Mission régionale d'autorité environnementale
OCCITANIE

Avis
Sur la création d'un parc photovoltaïque sur la commune de
Lamasquère (31)

N°Saisine : 2025-015149

Avis émis le 29 septembre 2025

Figure 2 : plan de masse du projet (source : étude d'impact)

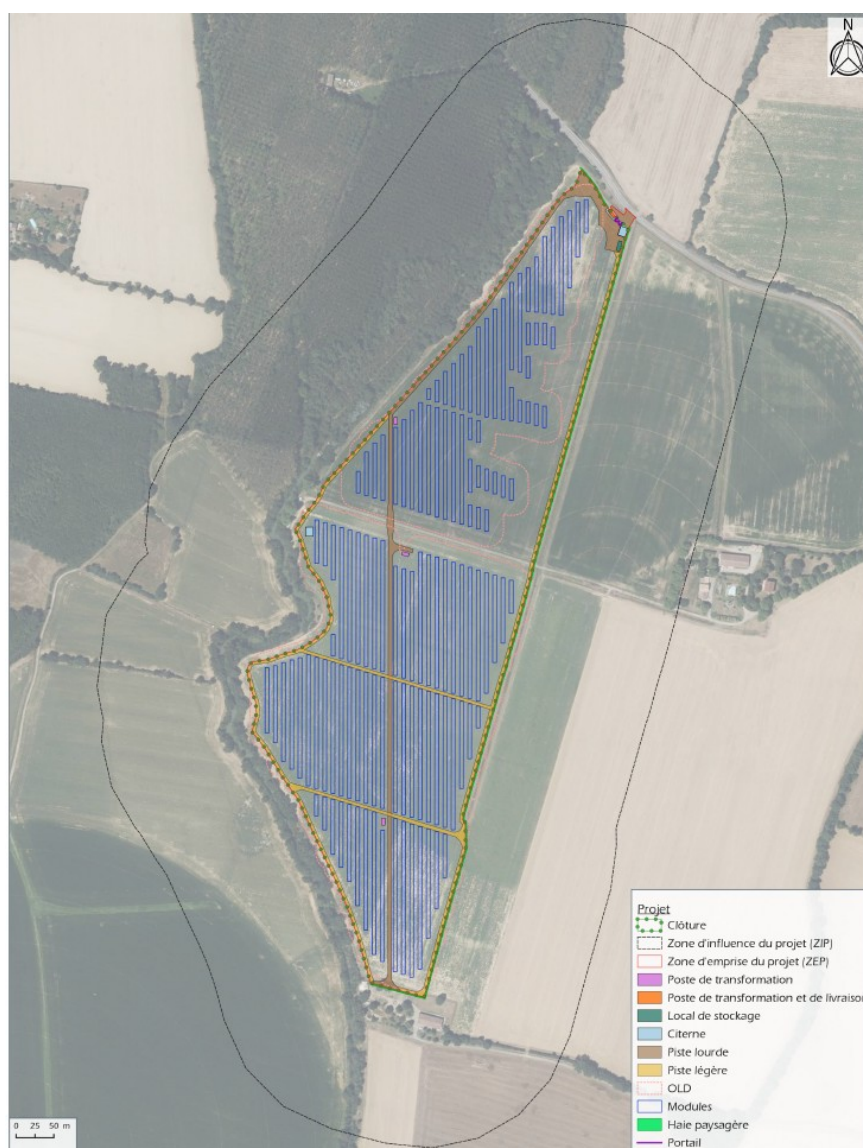
L'étude d'impact est réalisée uniquement pour la création du projet photovoltaïque. La MRAe considère que le projet agricole fait partie intégrante du projet agrivoltaïque. Les cultures existantes sont maintenues avec des modalités d'exploitation qui semblent modifiées. Le projet comprend notamment le remplacement du système d'irrigation. La description du projet doit être revue en incluant l'ensemble du projet agricole. L'étude d'impact doit notamment préciser :

- les installations, équipements et le fonctionnement du système d'irrigation ;
- le prélèvement en eau (ressource prélevée, volume) ;
- la nature des intrants utilisés, les volumes et les modes d'application.

L'analyse des incidences, positives comme négatives, du projet agricole, notamment sur la ressource en eau, doit être réalisée.

La MRAe rappelle l'obligation réglementaire de se référer au projet appréhendé dans l'ensemble de ses dimensions, couvrant par conséquent le projet agricole associé aux panneaux photovoltaïques. Elle recommande d'intégrer une analyse des incidences potentielles, réalisée à cette échelle, et de proposer, selon les résultats de cette analyse, les mesures nécessaires d'évitement, de réduction ou de compensation appropriées. Elle recommande aussi de pleinement justifier la production agricole attendue en conditions d'ombrage sous les panneaux.
